Étude technico-économique du projet de comptage évolué de Gérédis

Mise à jour du Rapport Final pour prise en compte du décalage du planning de déploiement

Préparé pour : la Commission de Régulation de l'Energie

Préparé par : Schwartz and Co

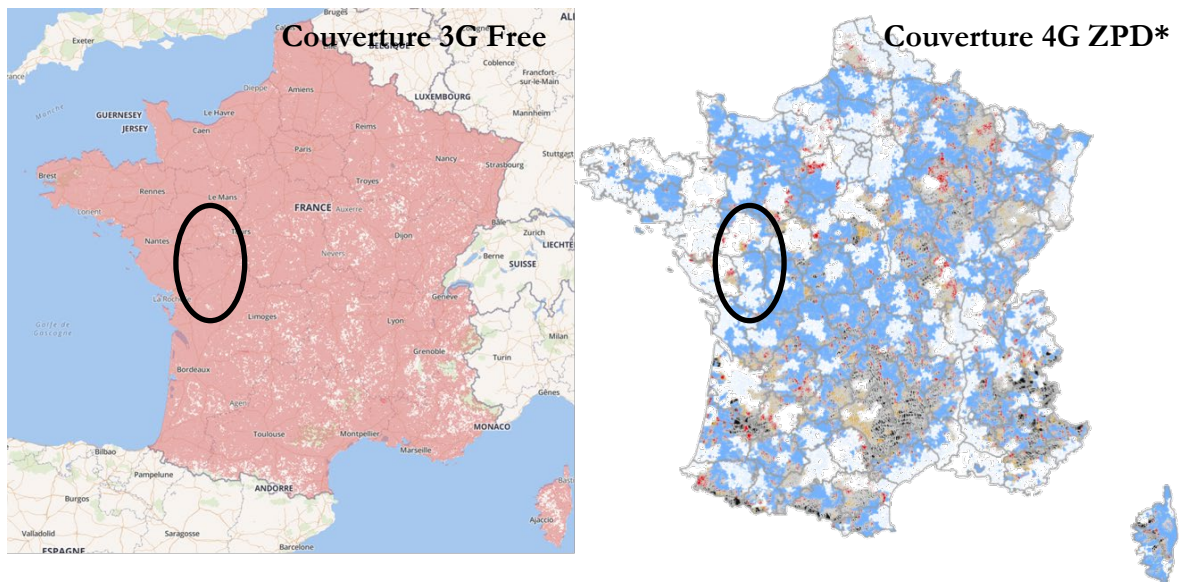
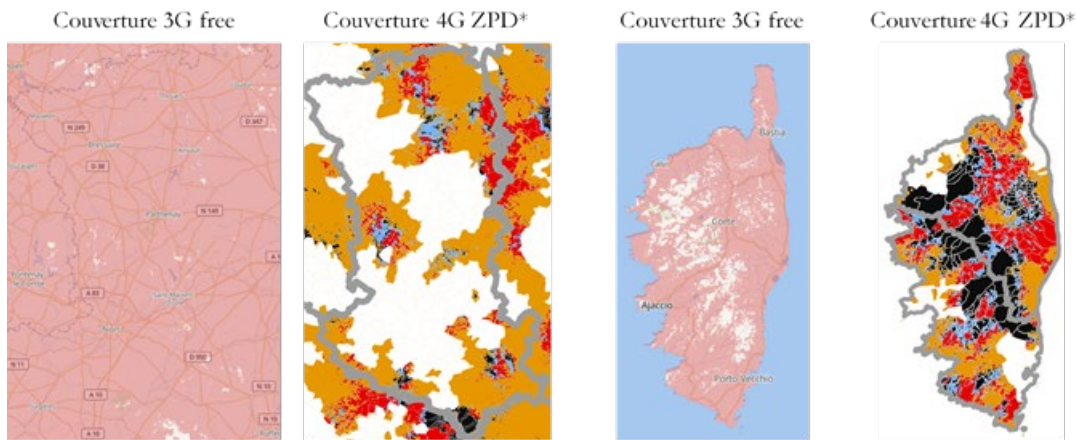
Il apparaît que le taux défini par Gérédis n'est pas la bonne hypothèse à prendre pour déterminer si une relève doit être effectuée manuellement ou non. En effet, le système d'information est prévu pour donner, le jour de la facturation, un index réel s'il est disponible (c'est-à-dire s'il date de 5 jours au maximum) et un index estimé, sinon, pour permettre la facturation du client.

En second lieu, il convient de s'intéresser à ce taux de 95%, qui semble bas, au regard du retour d'expérience international en général et du retour d'expérience du projet Linky en particulier.

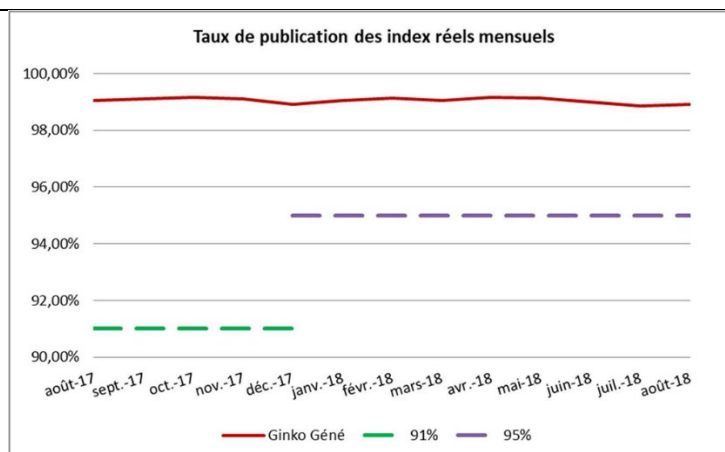
La CRE nous a fourni les informations sur le taux de performance de Linky pour les relevés journaliers réussis. Ce document (voir figure suivante) montre qu'entre août 2017 et août 2018, le taux de relevés journaliers réussis est généralement au-dessus de 98 %.

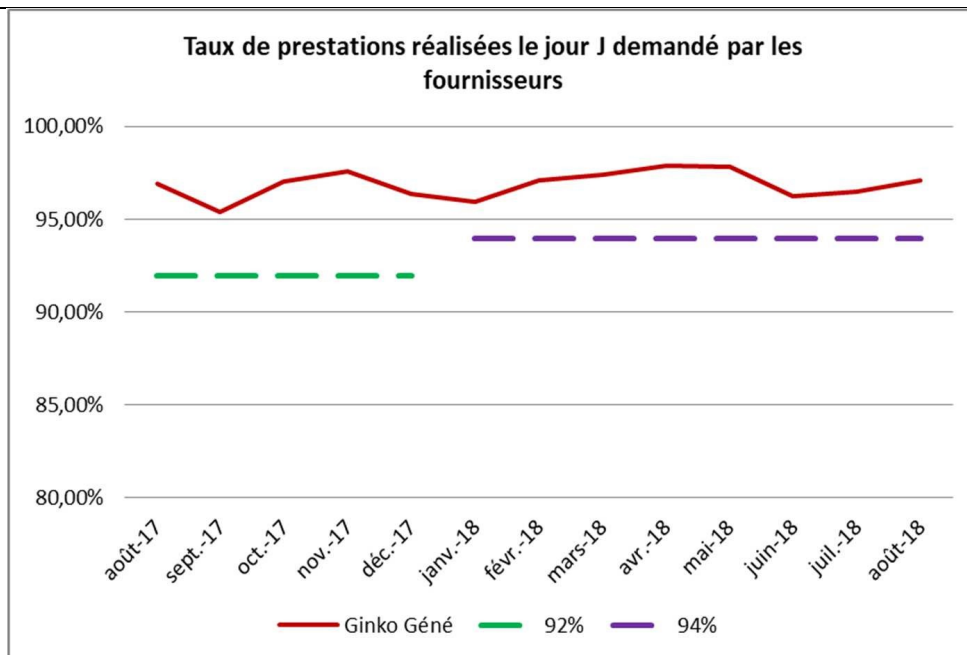
En second lieu, il convient de s'intéresser au taux de 90 % de succès des télé-opérations le jour J, qui semble bas, en particulier au regard du retour d'expérience du projet Linky.

Selon les informations de la CRE, le taux de réussite le jour J constaté par Enedis pour les télé-opérations du mois de septembre s'élève à 97,07 %

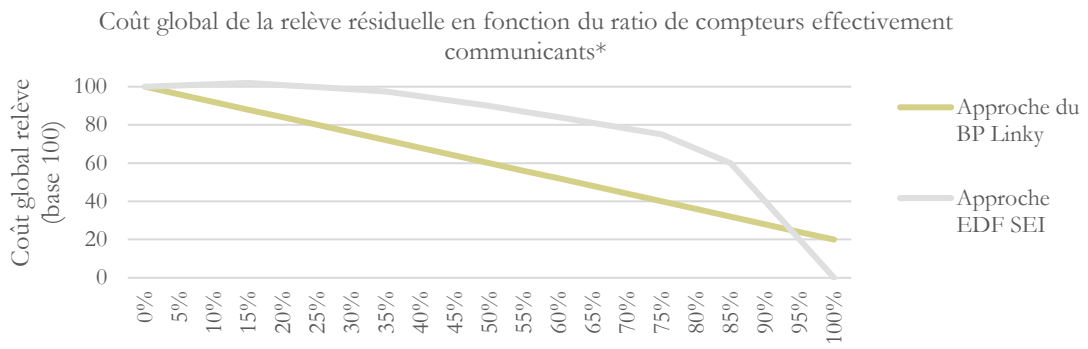
Ces valeurs sont issues des hypothèses EDF SEI, mais il nous semble qu'il y a eu une mauvaise interprétation. En effet pour les trois dernières valeurs Gérédis considère le coefficient de coût retenu par EDF SEI avec le coefficient de surcoût. Les valeurs retenues par EDF SEI étaient les suivantes :

Ce surcoût estimé par EDF SEI aboutissait toutefois à une évolution très différente des coûts en comparaison du BP Linky
